TAHAPAN PEKERJAAN PENAMBAHAN GWT 1000T

(1000 吨 GWT 扩建工程施工阶段)

PEKERJAAN KOLAM GWT 1000 TON (KODE GAMBAR ABD 05-06)

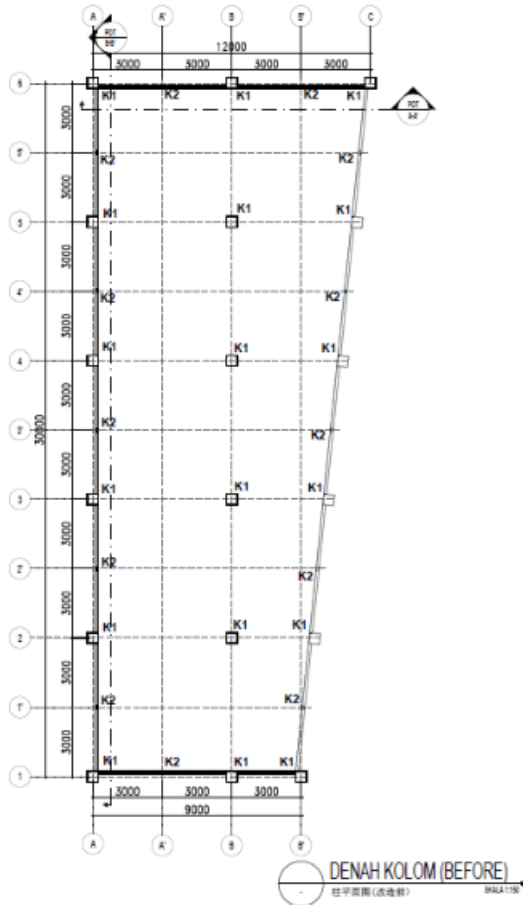
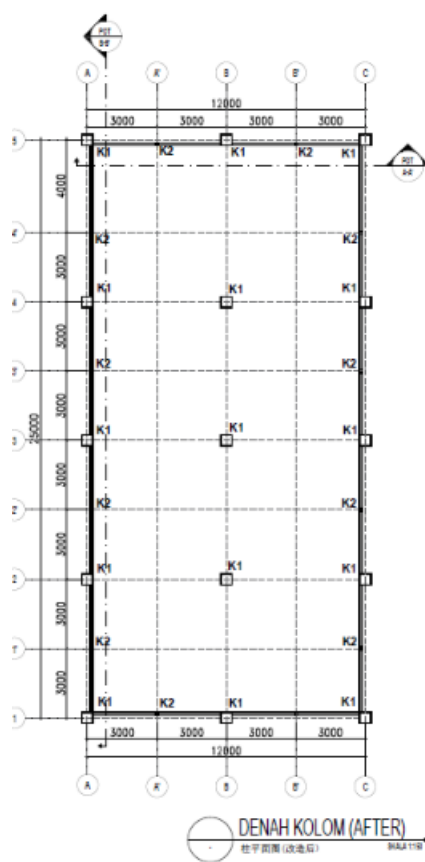
Perubahan lokasi pekerjaan kolam GWT kapasitas 1000 ton dari area belakang Gedung 15 ke area antara Gedung 7 dan 8 mengakibatkan perlunya penyesuaian Struktur konstruksi kolam di karenakan penyesuaian di lokasi baru.

由于 1000 吨容量地下水池工程的位置由 15 栋后方区域变更至 7 栋与 8 栋之间区域, 因此需要根据新位置条件对水池结构施工进行相应调整.

PIPA HDPE 4" (KODE GAMBAR ABD 25)
(Pepipaan dari rumah pompa menuju RO)

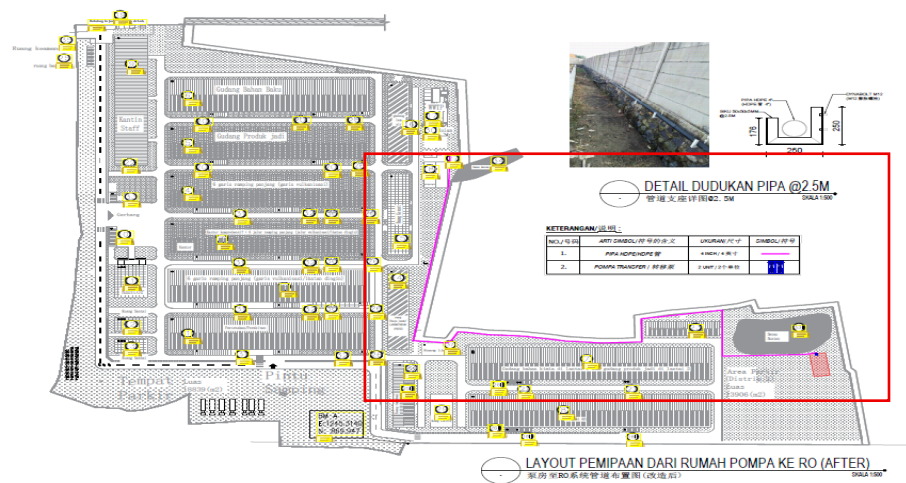
Perubahan lokasi pekerjaan kolam GWT kapasitas 1000 ton dari area belakang Gedung 15 ke area antara Gedung 7 dan 8 mengakibatkan perlunya penyesuaian sistem perpipaan, berupa penambahan pipa penghubung (interconnecting pipeline) untuk menyalurkan air dari Kolam 1 ke Kolam 2 sepanjang $\pm 602,75$ meter menggunakan pipa berdiameter 4 inci, guna memastikan kontinuitas aliran dan integrasi dengan sistem eksisting.

由于 1000 吨容量地下水池的施工位置由 15 栋后方区域变更至 7 栋与 8 栋之间区域因此需要对现有管道系统进行调整, 包括新增连接管道, 用于将 1 号水池的水输送至 2 号水池。该管道总长度约为 602.75 米, 采用 4 英寸管径, 以确保水流的连续性及与现有系统的整合。

SUPPORT PIPA (KODE GAMBAR ABD 25)
管道支撑 (图号: ABD 25)

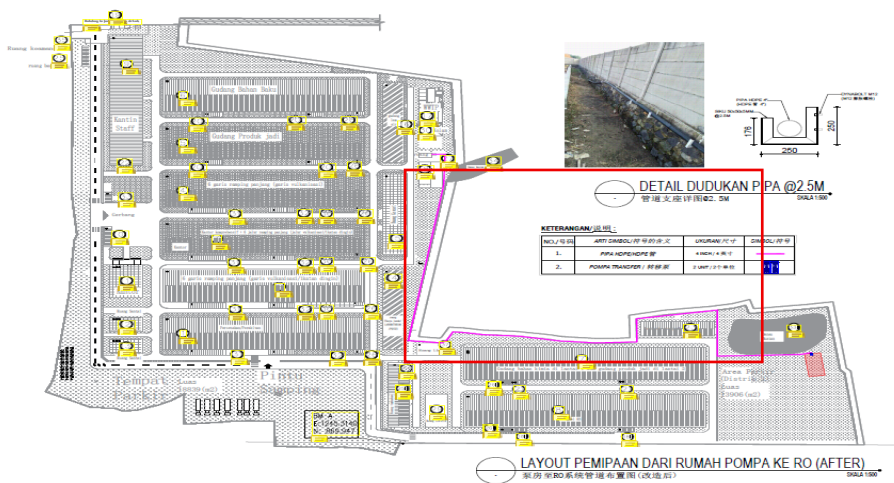
Dikarenakan jalur perpipaan dipasang mengikuti (menempel pada) saluran eksisting yang berpotensi tergenang air, maka diperlukan penambahan sistem penyangga (pipe support) dengan elevasi yang memadai untuk menjaga posisi pipa tetap berada di atas muka air, mencegah kontak langsung dengan genangan, serta menjamin stabilitas dan keandalan instalasi perpipaan.

由于管道线路沿现有排水沟敷设（贴附安装），且该区域存在积水风险，因此需要增设具有足够高度的管道支撑系统，以确保管道位置始终高于水面，避免与积水直接接触，并保证管道安装系统的稳定性与可靠性。

PENAMBAHAN TANGGA STAINLESS (KODE GAMBAR ABD 02)
增设不锈钢楼梯（图纸编号 ABD 02）

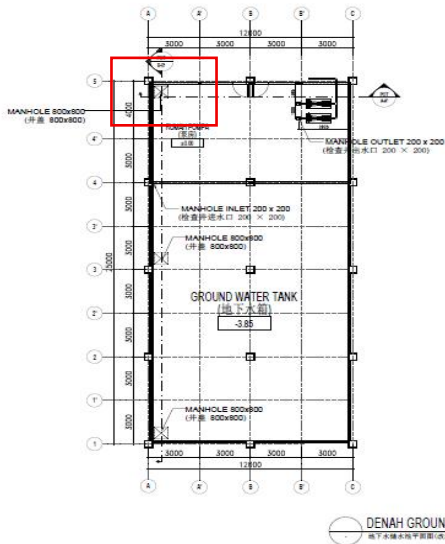
Penambahan tangga akses berbahan stainless steel direncanakan sebagai fasilitas pendukung untuk kegiatan inspeksi dan pembersihan kolam, dengan pemasangan hingga mencapai dasar kolam guna memastikan akses yang aman, stabil, dan mudah dijangkau oleh personel operasional selama pelaksanaan pekerjaan pemeliharaan.

计划增设不锈钢楼梯，作为水池检查及清洁工作的辅助设施，安装至池底，以确保操作人员在进行维护工作期间能够安全、稳定且方便地到达。
